**Avis de la Mission Régionale d'Autorité environnementale  
Nouvelle-Aquitaine formulé à l'occasion de la présentation  
d'un projet de parc photovoltaïque au sol  
à Saint-Gence et Peyrilhac (87)**

n°MRAe 2023APNA205

Objet : Réponse à l'Avis de la Mission Régionale d'Autorité environnementale du dossier N° MRAe 2023APNA2025 sur les communes de Peyrilhac et Saint-Gence (87)

# Projet d'installation agrivoltaïque de Peyrilhac et Saint-Gence

**PC2**

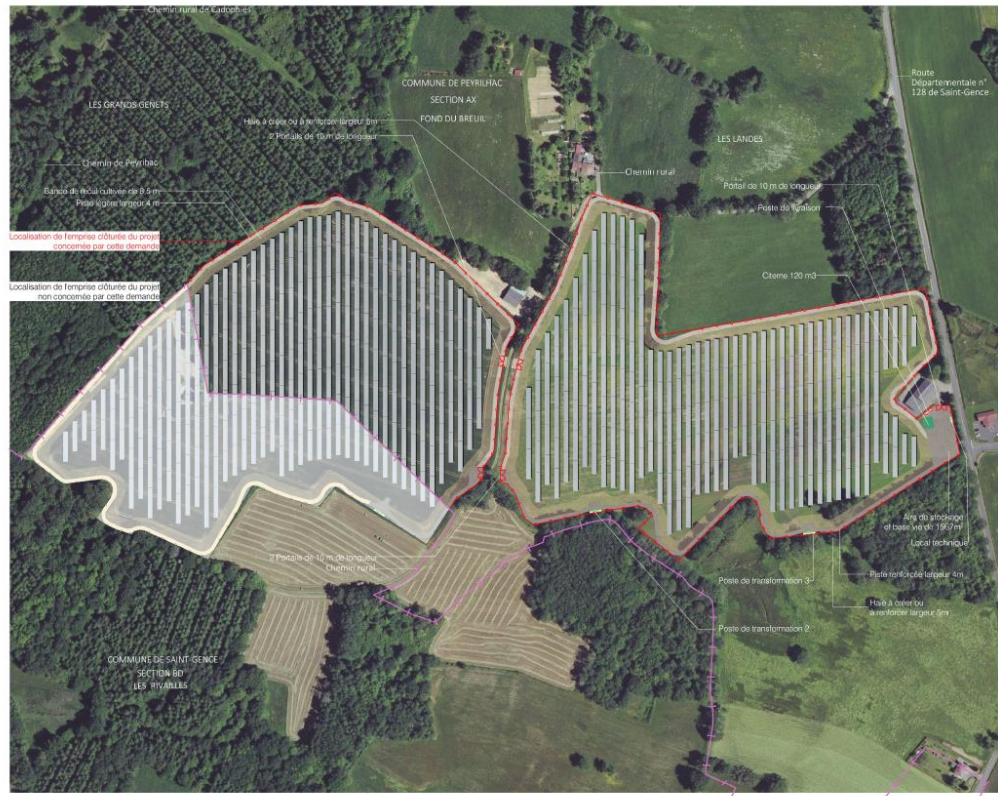
Plan masse – extrait du permis de construire page 22

Photosol indique que les localisations de l'ensemble des installations électriques sont précisées sur le plan d'implantation du projet. Ces équipements ont été placés stratégiquement d'un point de vue électrique, paysager, mais également en prenant en compte les émissions de bruit selon nos retours d'expériences, en corrélant cela avec la localisation des habitations à proximité. Les habitations les plus proches sont situées à 300m à vol d'oiseau à l'est du premier Poste de Transformation n°1 et du Poste de Livraison (les habitations ne sont pas visibles sur le plan ci-dessous car trop éloignées). Une autre habitation est présente à 340m du Poste de Transformation n°2.

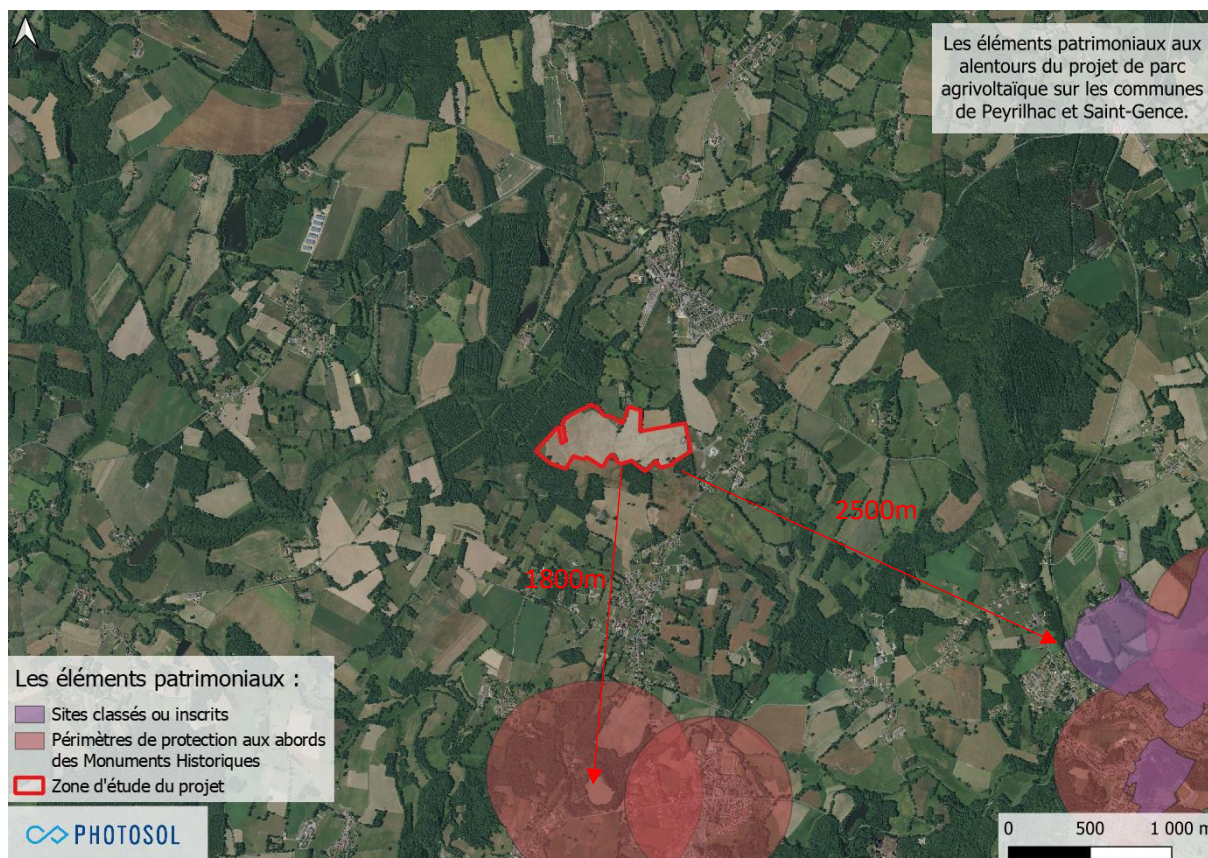
*La MRAe recommande de préciser le projet paysager et de produire des photomontages depuis les secteurs sensibles (éléments patrimoniaux et habitations notamment), et d'étudier le risque d'éblouissement depuis les axes routiers.*

L'étude d'impact précise p. 158 l'absence d'incidence sur le patrimoine dans le périmètre d'étude du site. Néanmoins, la carte ci-dessous montre la localisation des différents éléments patrimoniaux à proximité.

Nous notons entre autres la présence d'un périmètre de protection de Monument Historique « Enceinte romaine » situé à 1800m au sud, et la présence de la Vallée de la Glane à Nieul (site inscrit) à 2500m à l'est (cf carte ci-dessous).

Cette carte permet de mettre en évidence le fait que ces sites classés et monuments historiques sont séparés d'une grande distance (plus de 1 800 m pour le bâtiment classé le plus proche) de la zone d'implantation et sont séparés par plusieurs éléments du bâti (ville, habitations individuelles), et par de la végétation dense. Par ailleurs, les éléments constitutifs de la centrale sont d'une hauteur relativement basse (3m de hauteur max pour les bâtiments, 5,81 m pour le point haut de l'installation) et s'« écrasent » (puis devient non visible) dans le paysage dès que l'observateur s'éloigne de plusieurs centaines de mètres. De ce fait, étant donné la distance entre les éléments patrimoniaux et le site, avec l'ensemble des masques visuels existants, il n'est pas nécessaire de réaliser des photomontages depuis ces éléments étant donné qu'aucune visibilité n'est possible.

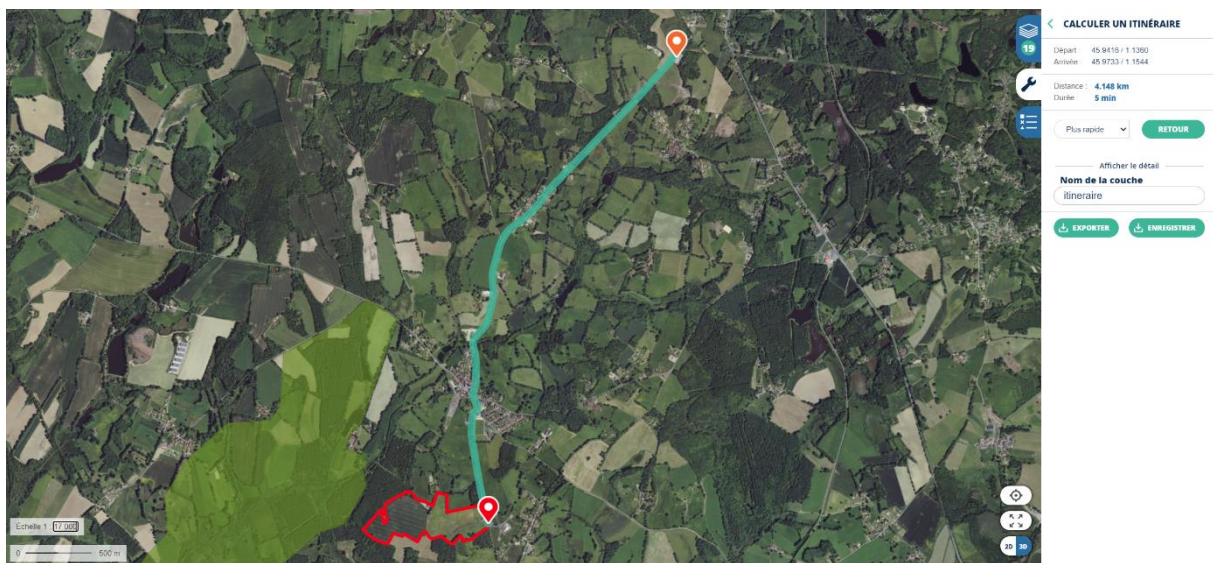
*« La MRAe recommande de justifier le choix d'implantation du projet au regard des enjeux du site. Les solutions alternatives pour réaliser le projet et leurs enjeux et incidences sur l'environnement doivent être présentées. »*

Dans le cadre du développement du projet agrivoltaïque sur les communes de Peyrilhac et Saint-Gence, Photosol a donc étudié l'ensemble des possibilités d'installation de parc photovoltaïque dans un rayon significatif autour du terrain retenu. Il en est ressorti les conclusions suivantes :

- **Pour les terrains dégradés** : aucun terrain dégradé n'est propice actuellement à la mise en place d'une installation photovoltaïque. Soit les terrains sont trop petits, ce ne permet pas la réalisation d'un projet aussi intéressant que celui développé, soit les durées d'exploitation ne permettent pas un projet actuellement.

- **Pour les terrains en culture** : il apparaît que dans un rayon de 10km, aucune parcelle ou groupement de parcelles ne semble aussi intéressant que celui visé pour l'implantation. Cela provient d'un morcelage important des parcelles, et d'une incertitude quant au contexte agricole sur les parcelles (nombre de propriétaires et / ou d'exploitants).
